TECHNICKÁ POMOC

„Transbordér - náhrada lávkou pro cyklisty a pěší v k.ú. Vnorovy“

„VH uzel Vnorovy – křížení Bat'ova kanálu s řekou Moravou - Etapa č. 1“

VARIANTA 3

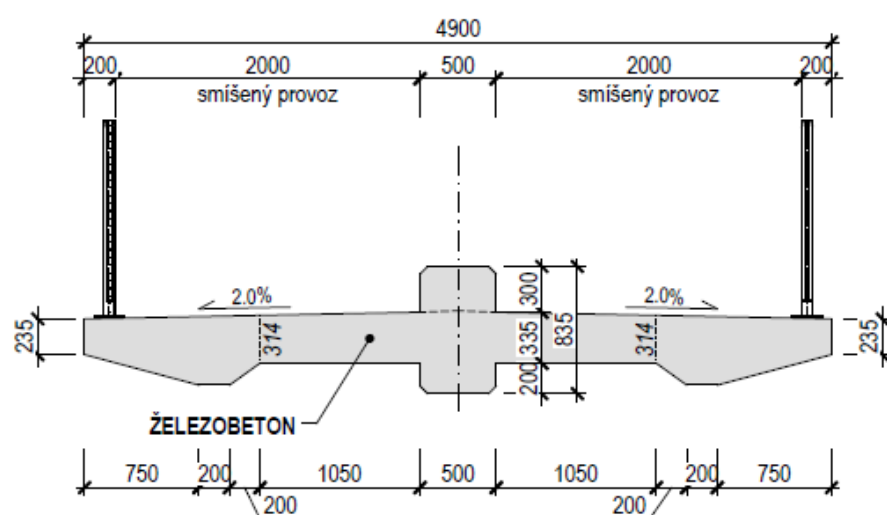
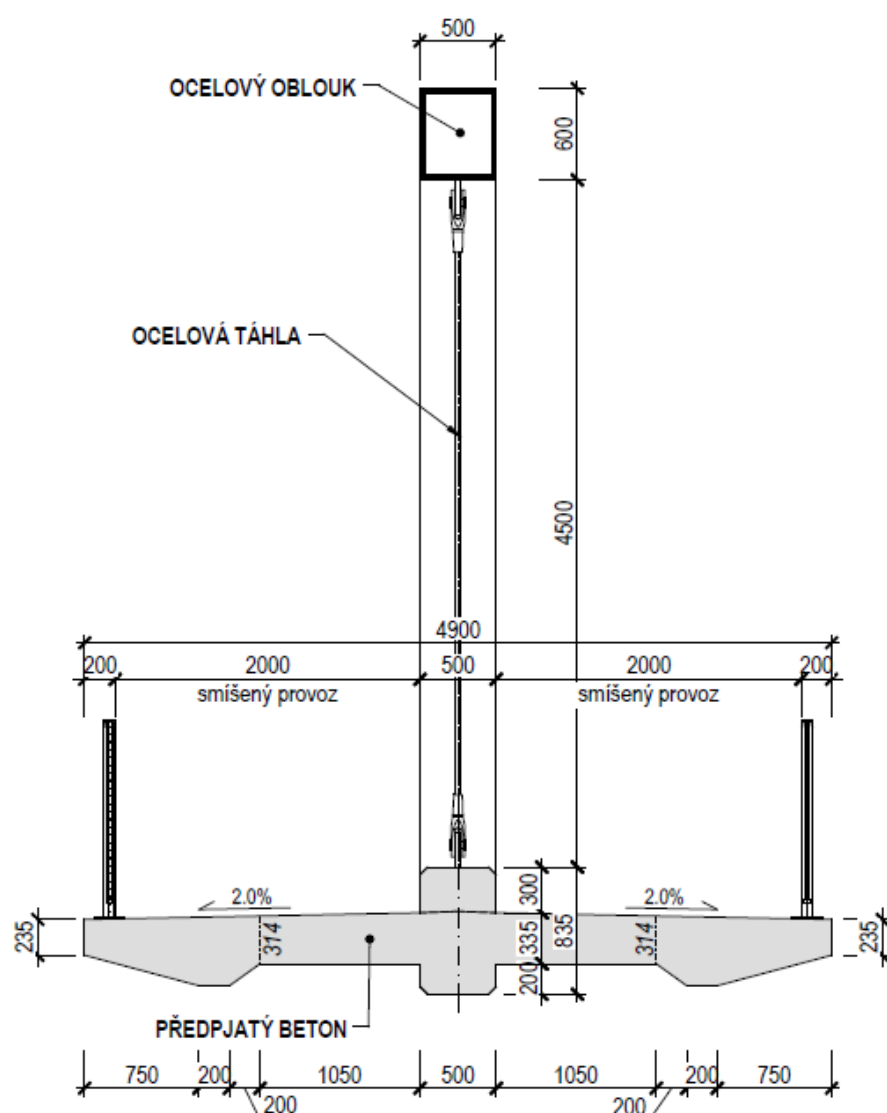
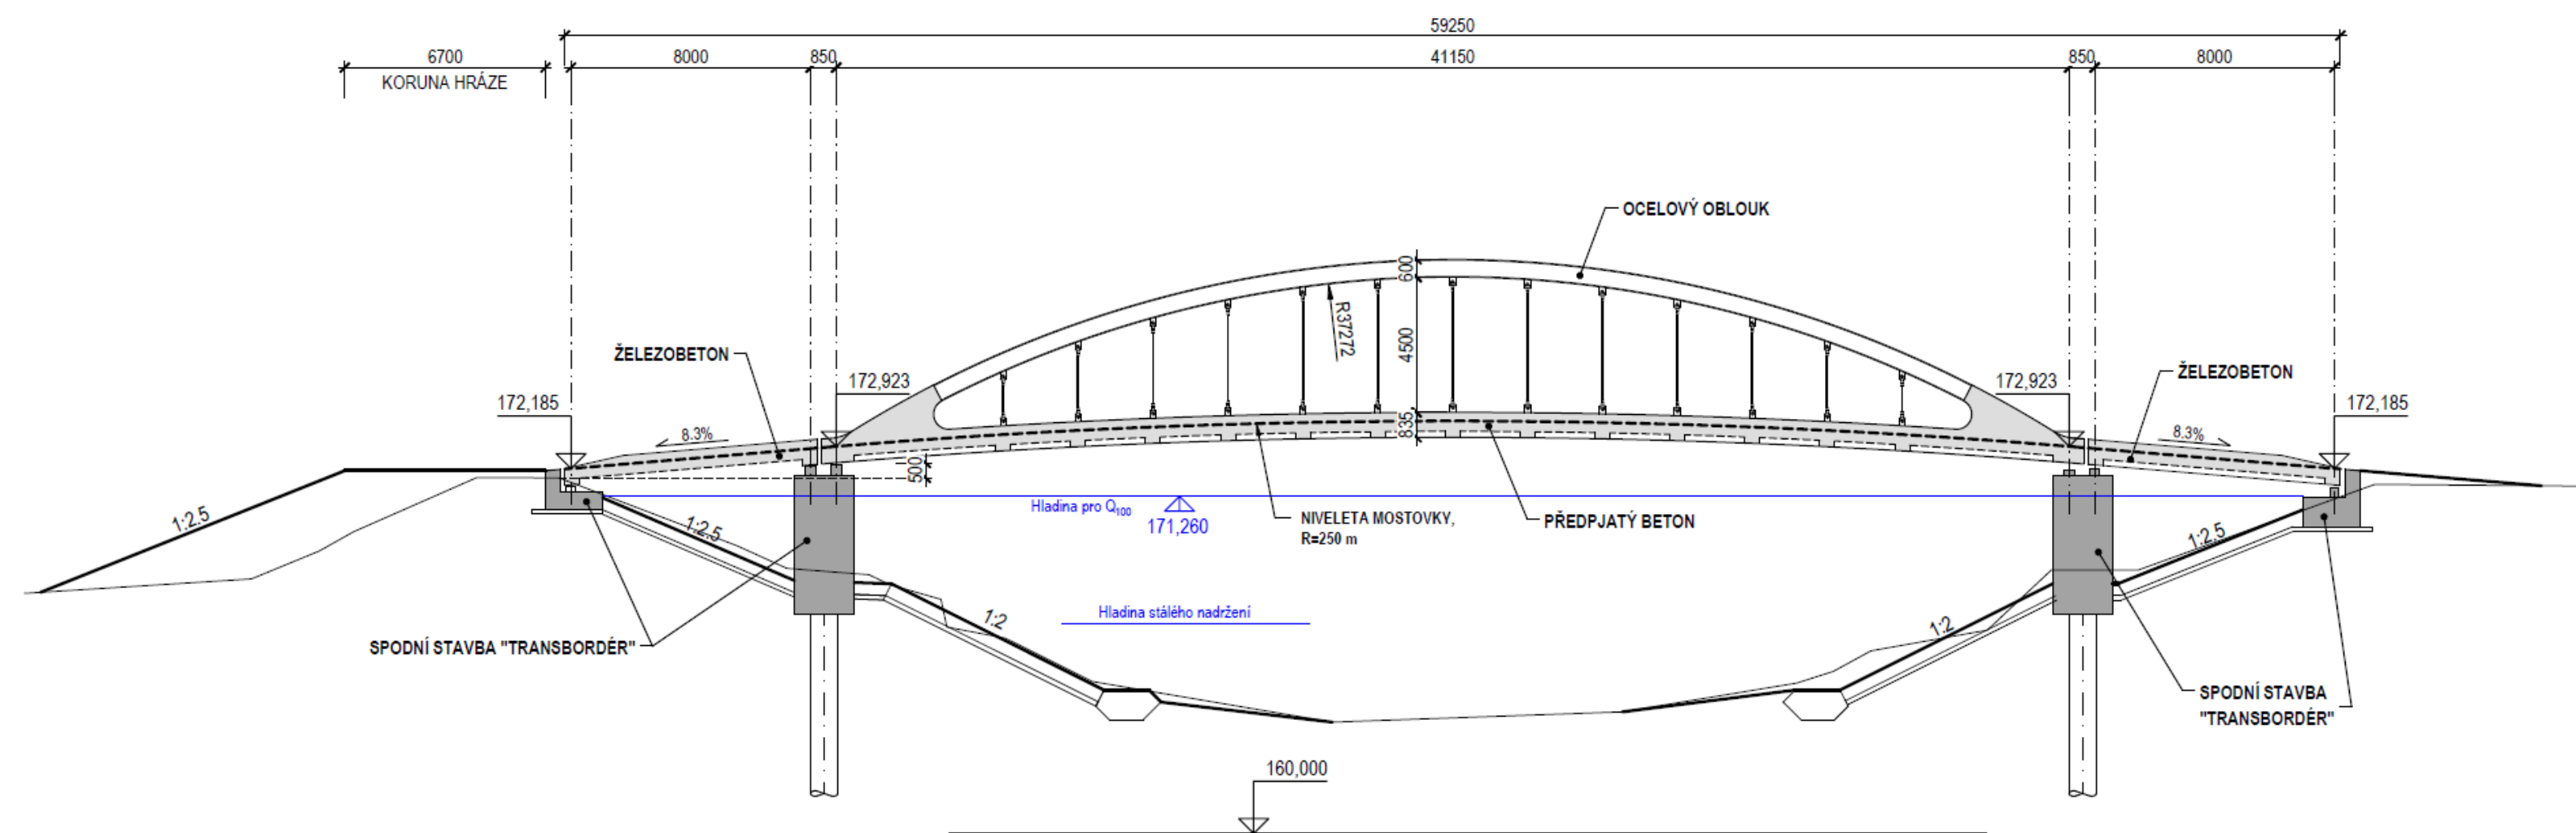
Varianta 3:

Jedná se o 3-polovou lávku. Rozpětí jednotlivých polí bude 8,00 + 41,15 + 8,00 m. Jednotlivá pole jsou s ohledem na nepříznivý poměr jednotlivých polí navržena jako samostatná pole, prostě uložená. Celková délka lávky je navržena 59,25 m.

Krajní pole jsou navržena z monolitického železobetonu. Střední pole je navrženo jako ocelový oblouk se zavěšenou mostovkou z předpjatého betonu. Tvarově na sebe jednotlivá pole lávky navazují.

Založení lávky se oproti původnímu transbordéru v principu nezmění. Krajní opěry budou založeny plošně, střední pilíře budou založeny hlubinně. Šířková modifikace původní spodní stavby je možná.

Úprava okolí nově navržené lávky se oproti původnímu návrhu nezmění. Zásah do protipovodňových hrázek bude prakticky identický jako u původní konstrukce transbordéru a bude pro správce toku nejméně problematický z hlediska schvalování v rámci změny stavby před dokončením.

VARIANTA 4
PODÉLNÝ ŘEZ 1:200

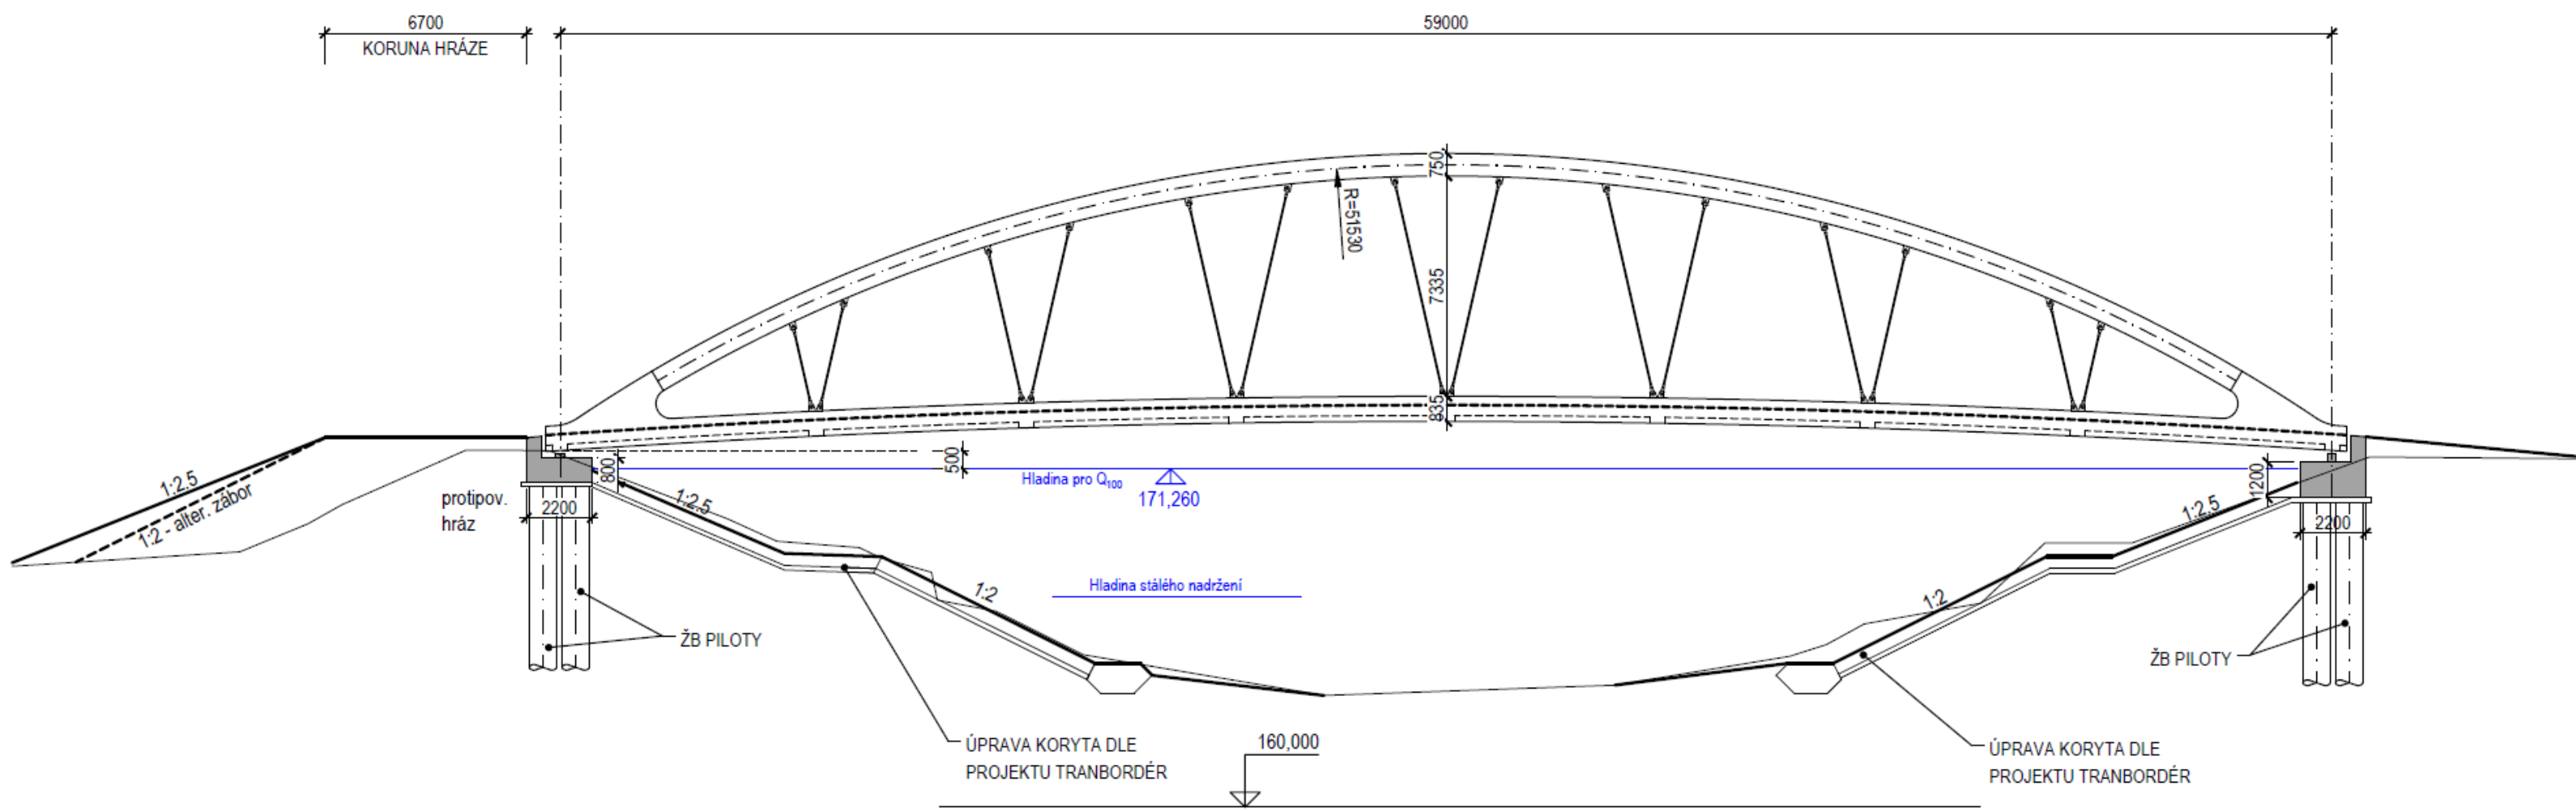
Varianta 4:

Jedná se o 1-polovou lávku s jedním centrálním ocelovým obloukem se zavěšenou betonovou mostovkou. Šířka průjezdního prostoru činí min. 2,0 m pro každý směr zvlášť.

Celý motiv původního řešení bude nahrazen ocelovou obloukovou lávkou o rozpětí cca 59,0m. Z koryta řeky budou odstraněny střední pilíře.

Konstrukce bude osazena na nízkých krajních opěrách, které budou založeny hlubině.

Ze strany Povodí Moravy je při hlubinném zakládání kladen důraz na zajištění bezpečnosti levobřežní hráze (tj. stability a těsnosti tělesa hráze i podloží) v průběhu stavby i následném provozu. Z tohoto důvodu je požadováno, aby tato část projektové dokumentace byla zpracována autorizovaným inženýrem pro stavby vodního hospodářství a krajinného inženýrství, tak jak je uvedeno i v obecných podmínkách pro stavby v blízkosti ochranných hrází.

Změna sklonu vzdušného svahu hráze z původně navrženého sklonu 1:2,5 na 1:2 (např. z důvodu dodržení záborů pozemků dle stavebního povolení), je z pohledu Povodí Moravy možná.
